Materiale inviato e revisionato.

Ad uso degli studenti del laboratorio di restauro 2019-2020.

PROGETTO DI RESTAURO URBANO Studio delle facciate e restauro conservativo del costruito storico dei lungarni

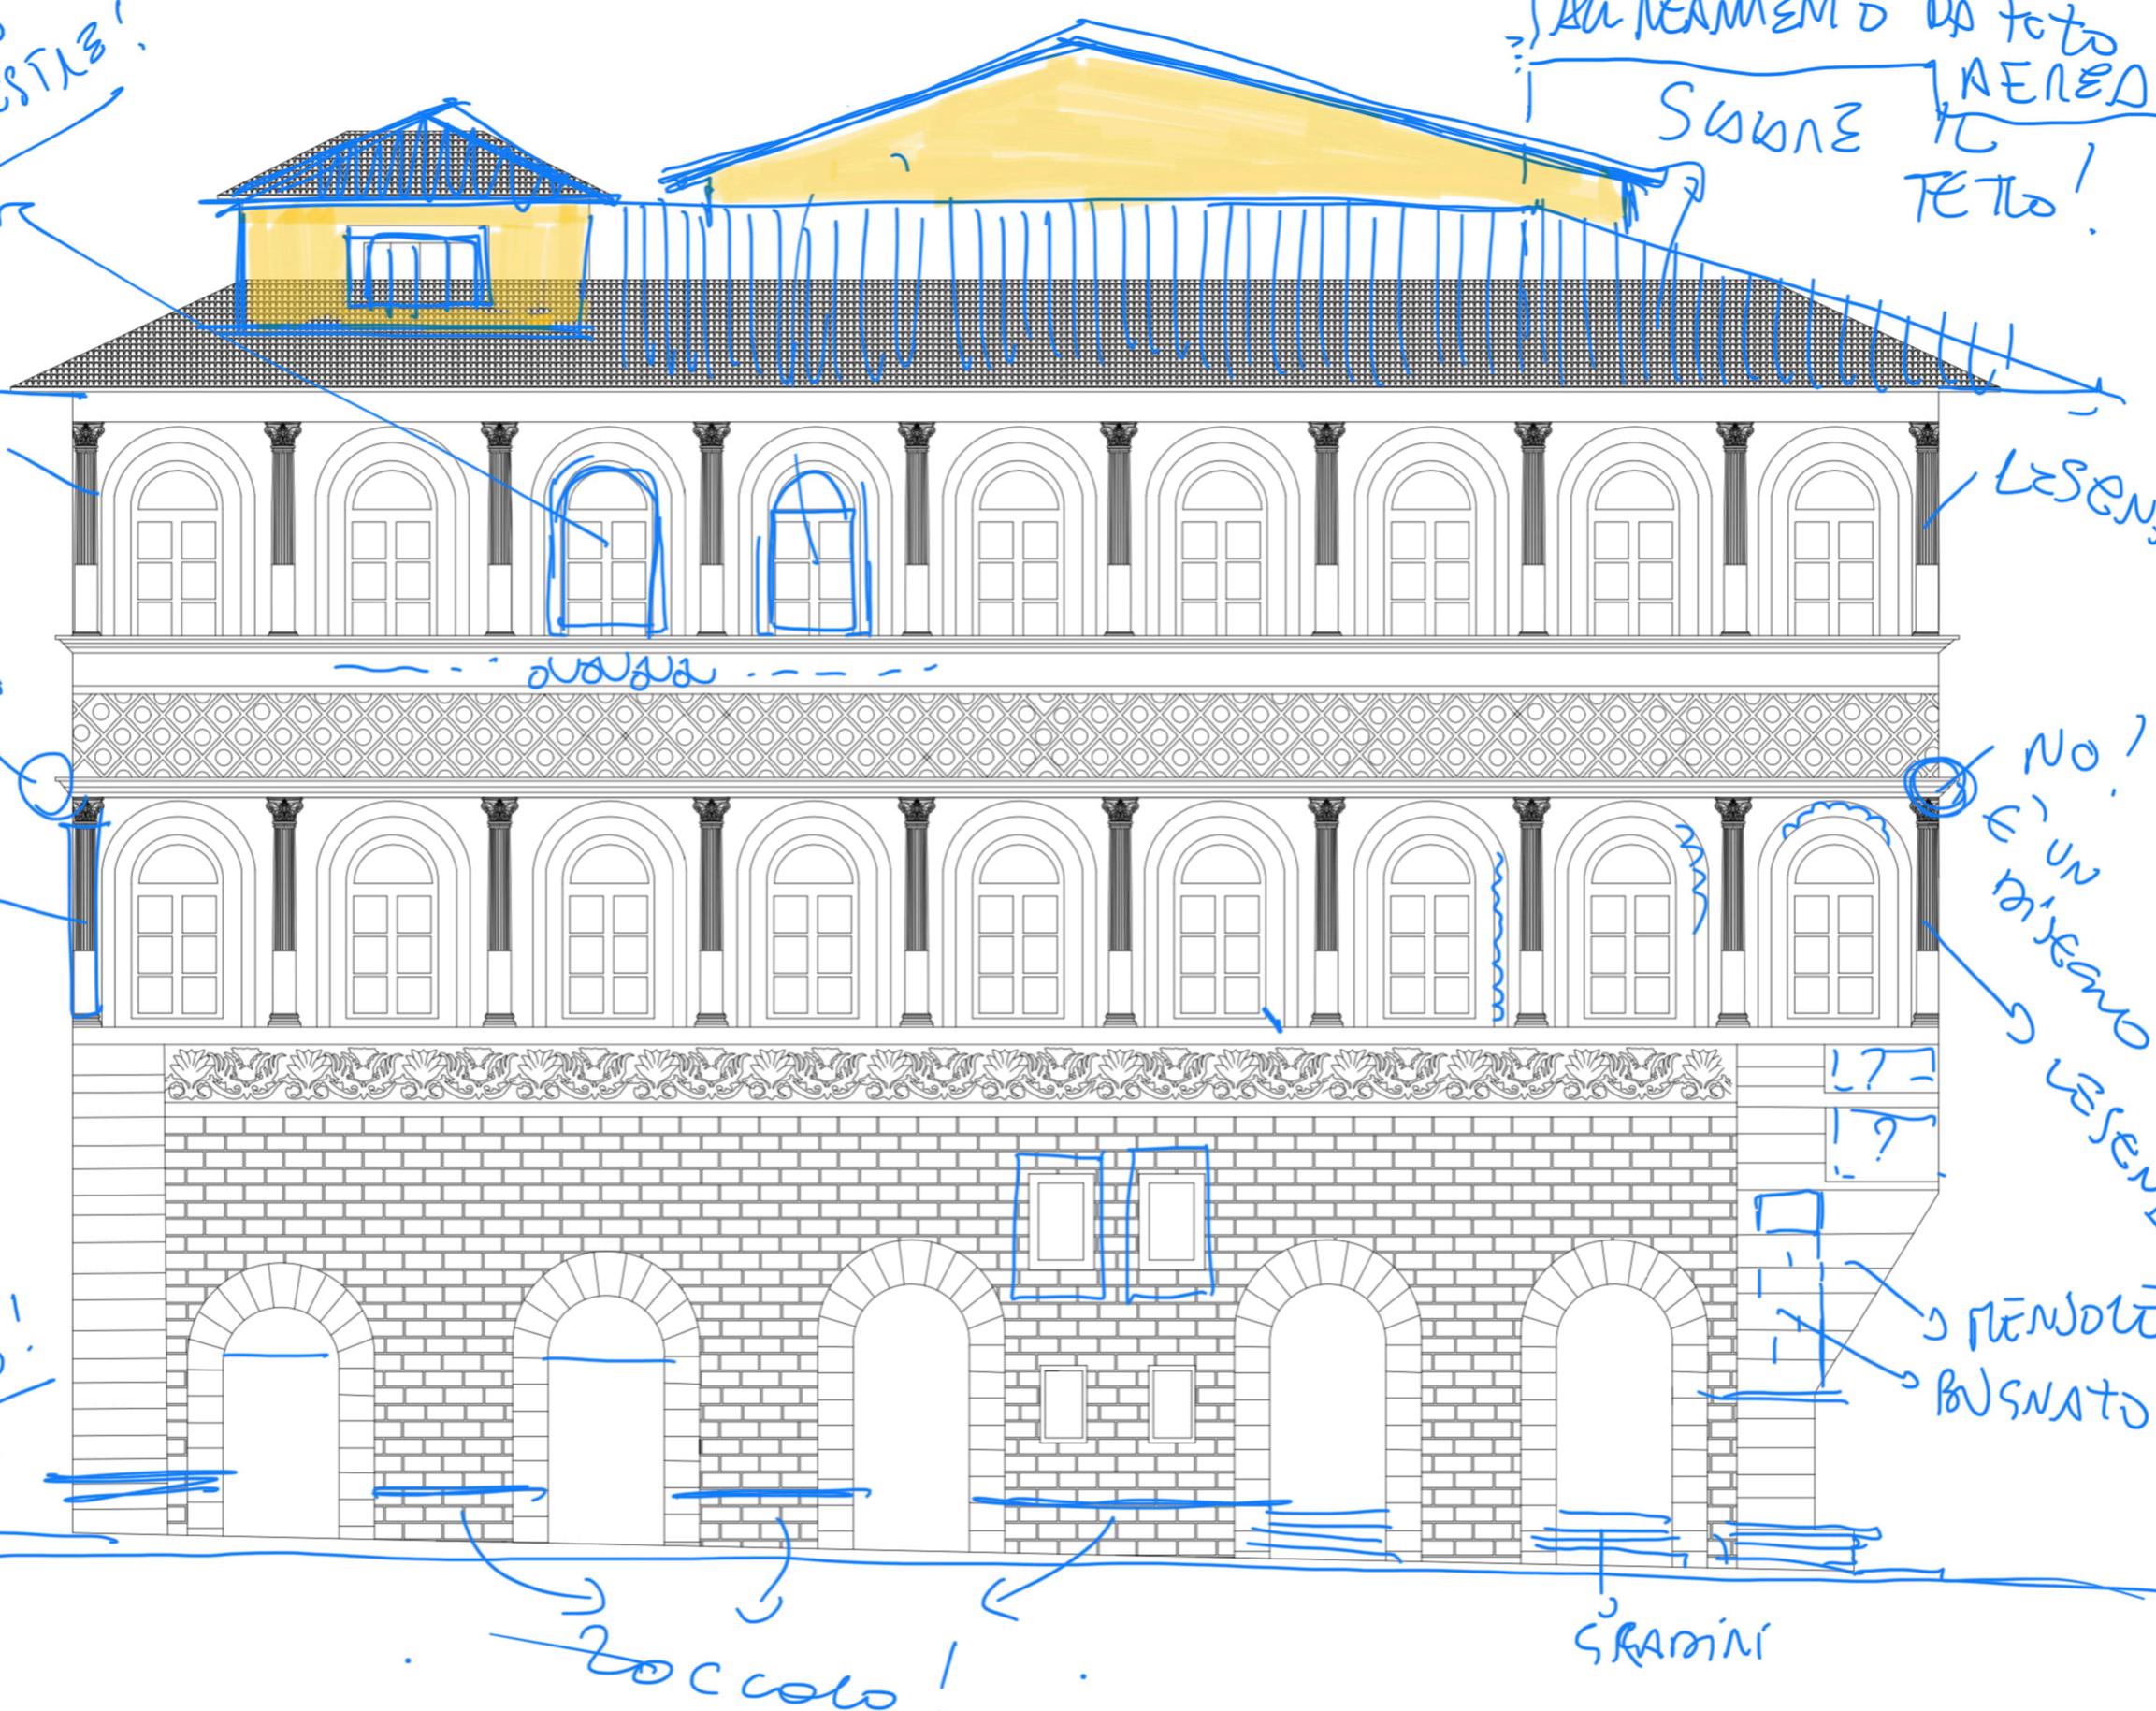
CENTRARE
LE FINESTRE!

ALLINEAMENTO DA FOTO
AEREA
SENZA
TETTO!

NO
È UN DISEGNO
LEGENDA
DI SEGNALE

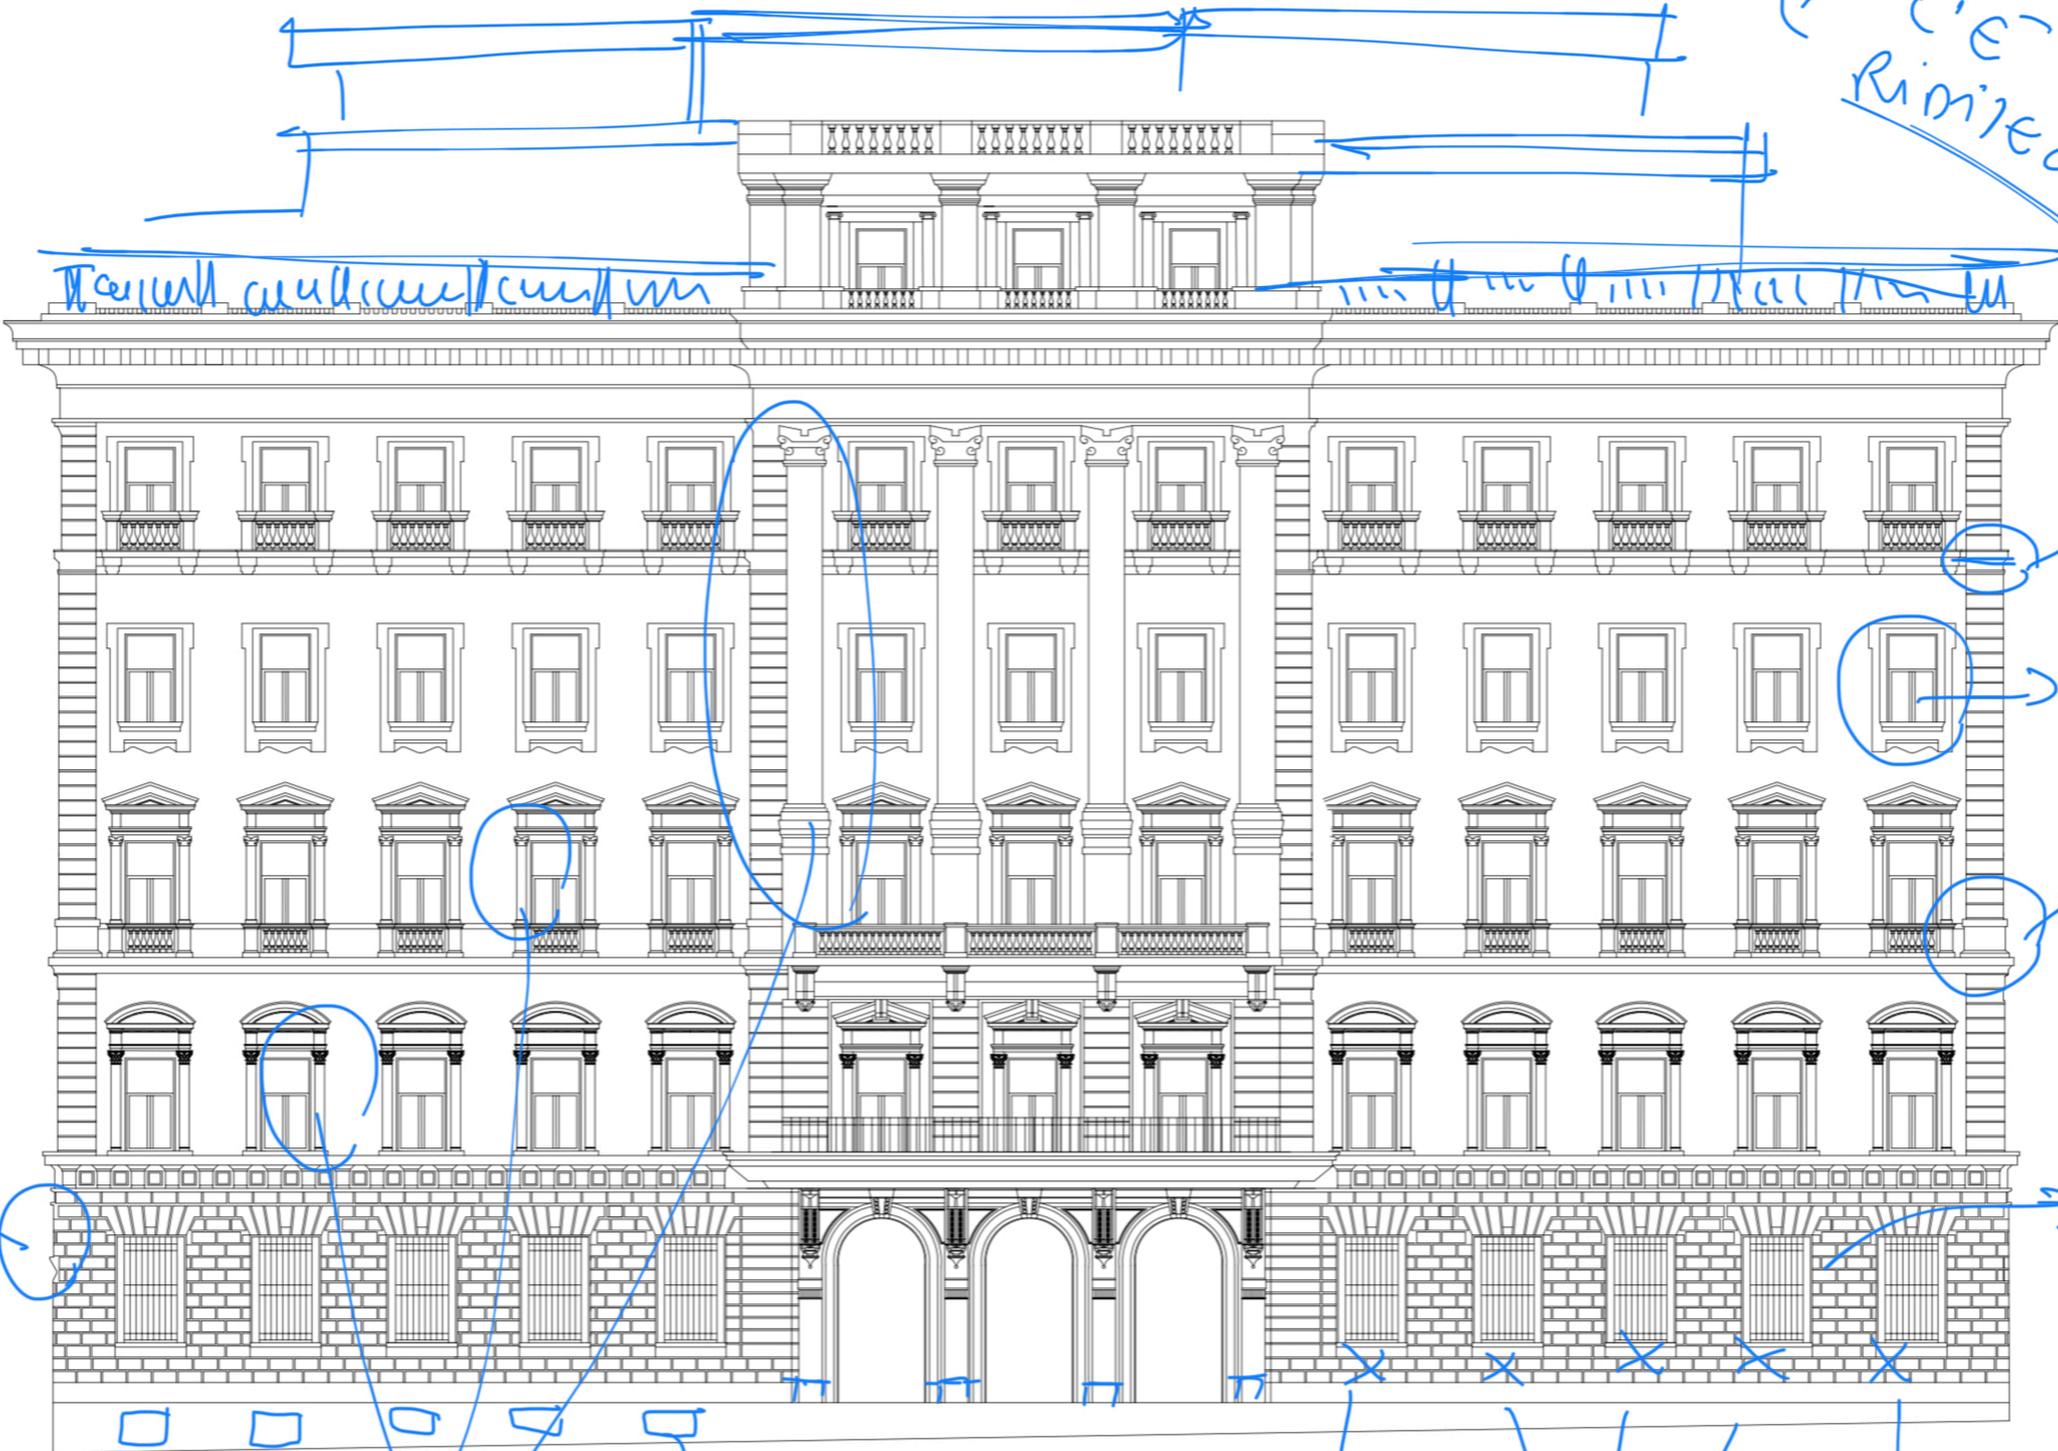
NO!
È UN DISEGNO
LEGENDA

21
FILE DI
BUSNATO
CRAFFITO!

ZOCcolo!

Qui sopra
c'è un mondo
Rimane a lo!!

L'ordine Architettonico HA LE SUE REGOLE
E LE SUE PROPORZIONI E SI TROVA IN DWG SUL WEB: PRENDINE 1 E USAILO!!

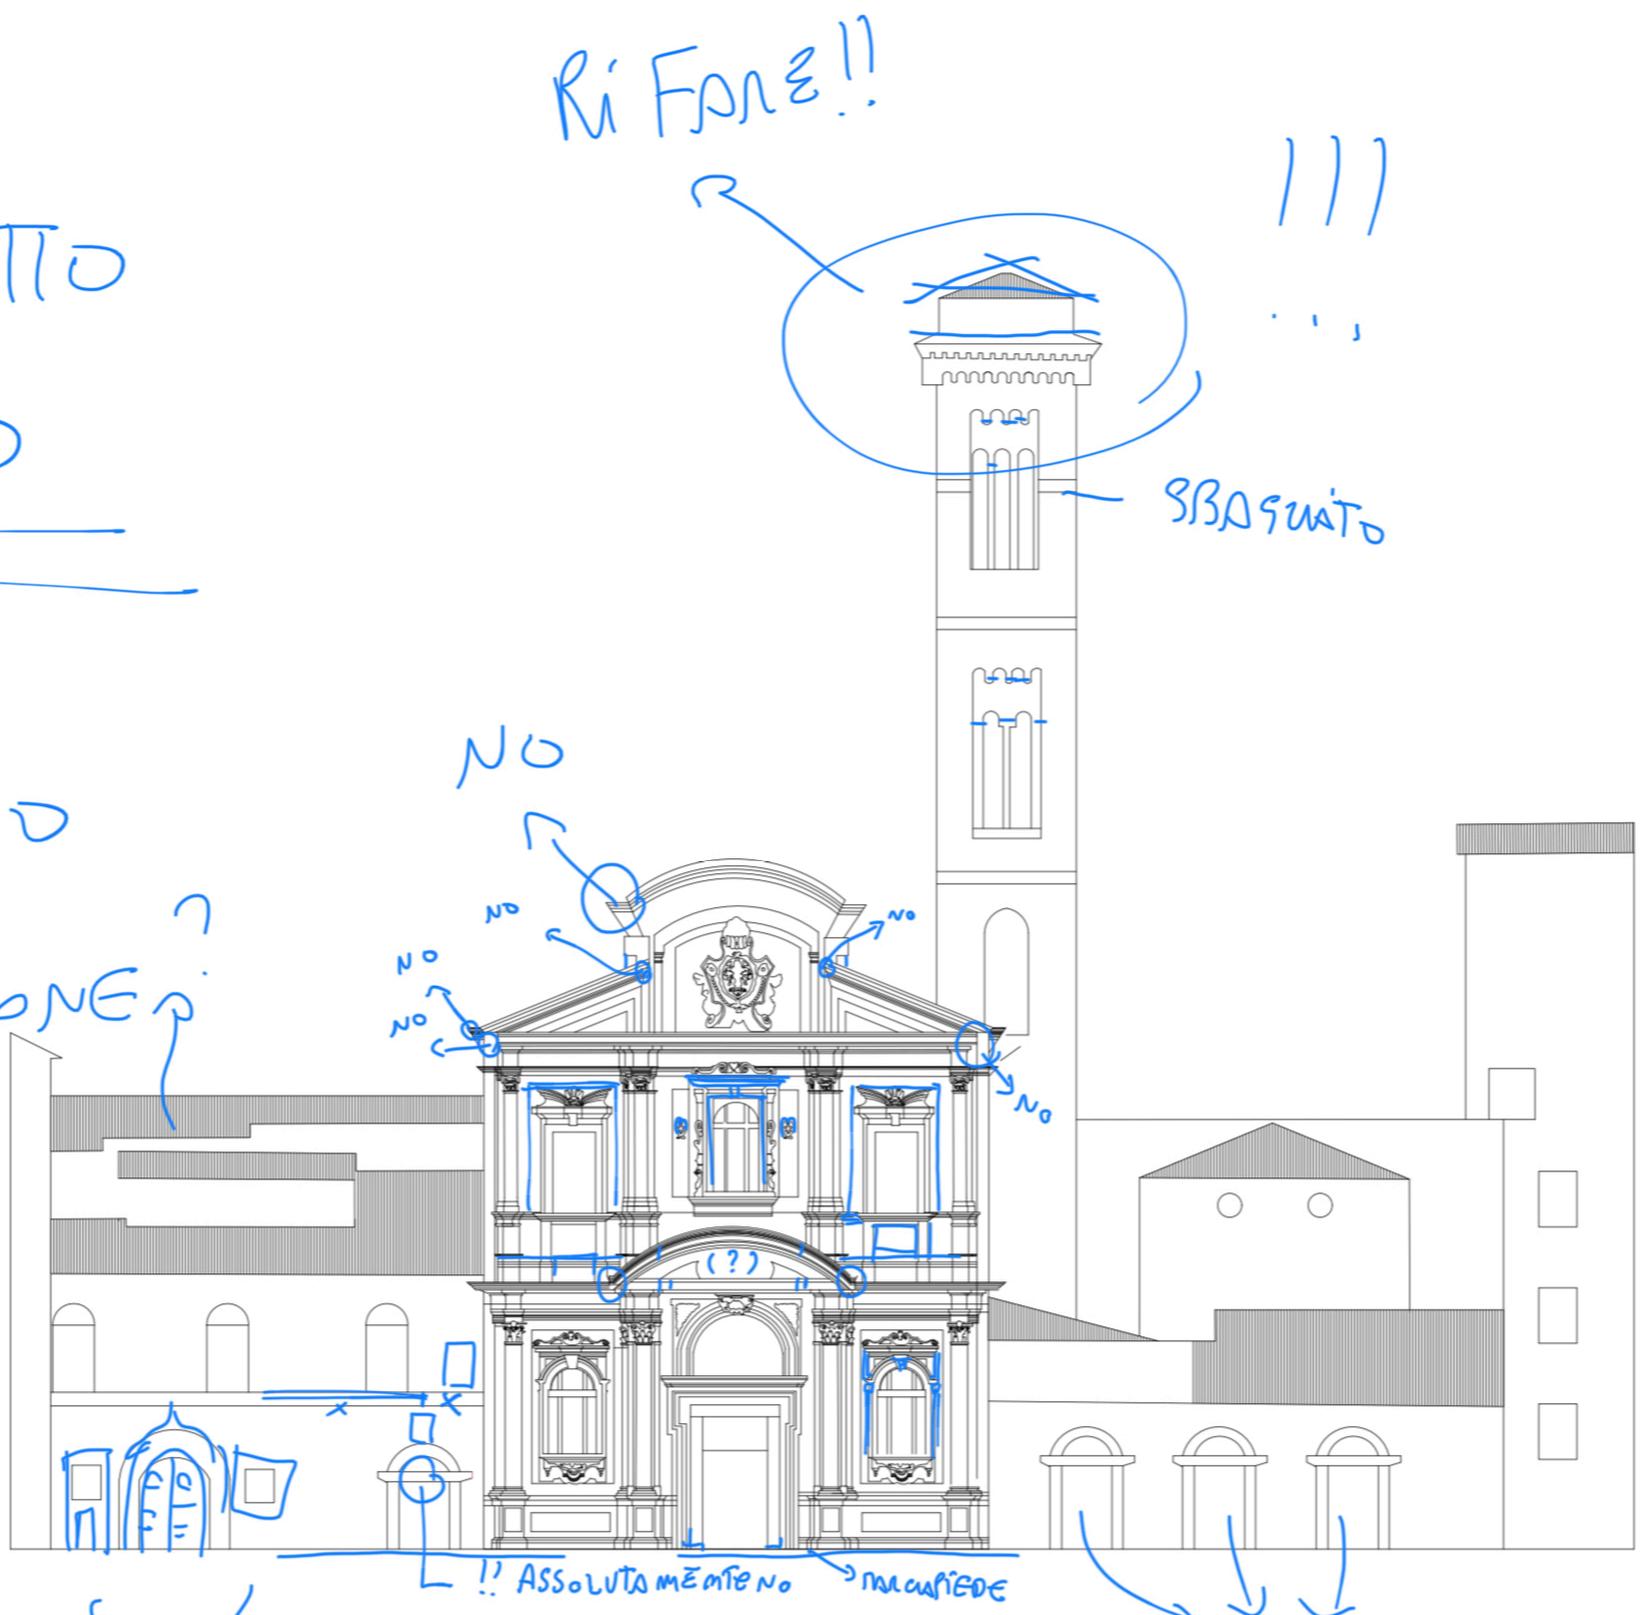
DEL TUTTO
ERRATO

Ri FARE!!

Ri FARE
RIPARTENDO
DALL'
ANIMAZIONE?
